Meie 15.06.2022 nr 7.2-1/22/9597-2

**Ettepanekute esitamine Kambja valla  
üldplaneeringule ja keskkonnamõju  
strateegilise hindamise aruande eelnõule**

Joonis nr 3.

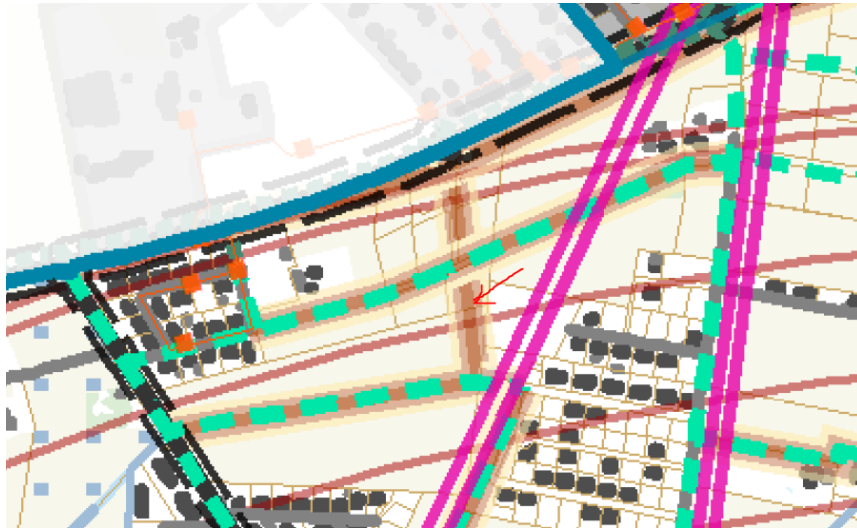
4.5. Külitse liiklussõlme asukohta tuleks muuta ning samuti tuleks täiendada kogujateede lahendust (vt joonis nr 3). Soovitame asukoht jätta sõlmel samaks, nagu on kehtivas üldplaneeringus.

Joonis nr 5.

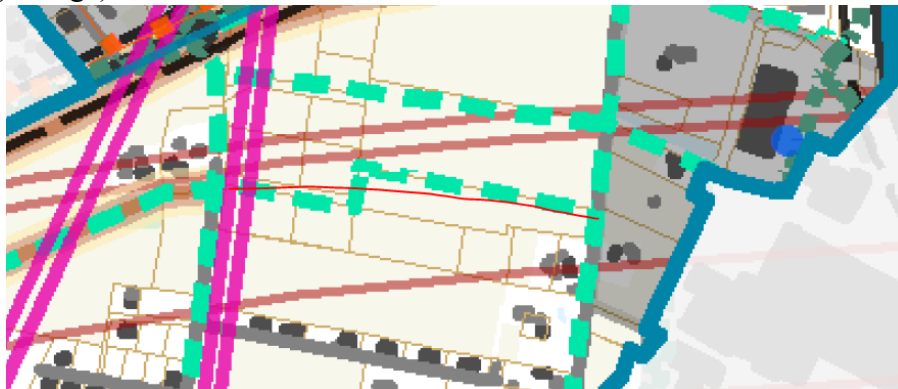
- 4.8. Pangodi lõigul on olemasoleva jalgratta- ja jalgte marsruut tähistatud perspektiivsena. Palume korrigeerida.
- 4.9. Riigitee nr 92 juures on kavandatud üks ühendus, mida pole teemaplaneeringus (vt joonis nr 5. tähistatud punase noolekesega). Palume see kaardilt eemaldada.

Joonis nr 6.

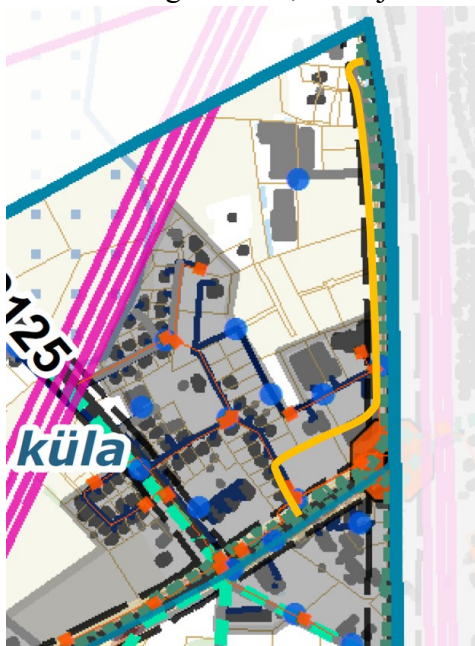
4.10. Puudub teemaplaneeringus näidatud ühendustee (vt joonis nr 6. tähistatud punase joonega). Palume kaarti täiendada.

Joonis nr 7.

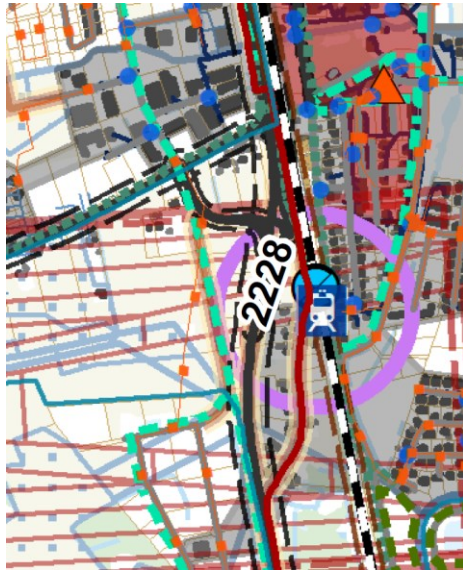
4.11. Tartu ümbersõidu I ehitusala projektist on puudu maanteega paralleelne kogujatee (vt joonis nr 7, tähistatud kollase joonega). Kogujatee kulgemist võib üldplaneeringuga muuta, aga see tuleb kajastada, sest otsejuurdepääsud riigiteelt nr 2 likvideeritakse. Jääb ainult üks parempöördega peale- ja mahasõit Kambja valla piirile ning teine ots tuleb ühendada riigiteele 92, kuhu jääb samuti parempöördega peale- ja mahasõit.

Joonis nr 8.

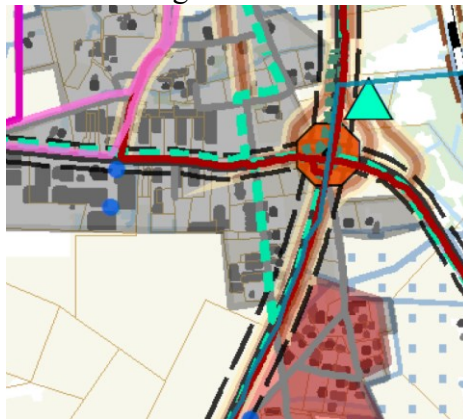
4.12. Lennu liiklussõlmes on ainana tähistatud ühendustee nr 2228 (vt joonis nr 8). Tegelikult on seal mitmeid erineva numbriga ühendusteid ning 2228 esile toomine tekitab segadust.

Joonis nr 9.

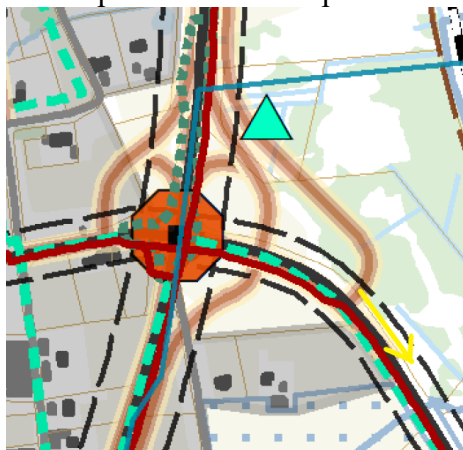
4.13. Riigiteede nr 22133 ja nr 2 ristmikust kuni kohaliku Vilja tee ristmikuni on olemas kergliiklustee. ÜP kaardil (vt joonis nr 9) on märgitud see kergliiklustee perspektiivseks. Palume korrigeerida.
